23 september 2019

19.037470

Verslag Klankbordgroep  
dijkverbetering Kudelstaartseweg

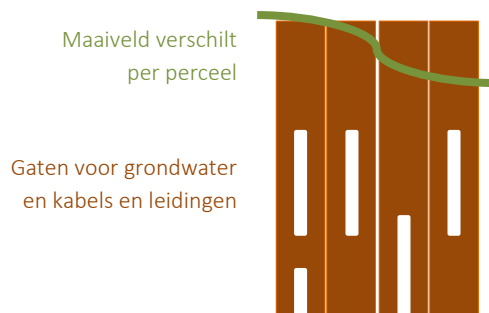
*Zie ook de onderstaande versimpelde schets van de damwand. Hier kunnen geen rechten aan ontleend worden; het definitieve ontwerp zal worden vastgesteld in het ODVP en het DVP.*

- In het ontwerp van de damwand wordt rekening gehouden met de doorvoer van het grondwater
- Er zullen over de lengte van de damwandplanken perforaties gemaakt worden. Deze kunnen pas starten bij een bepaalde diepte aangezien de damwand aan de bovenzijde een waterkerende functie heeft. De mate waarin hij uitsteekt boven de grond zal verschillen per perceel.

- Hierbij wordt ook rekening gehouden met de stabiliteit en de dikte van de planken.
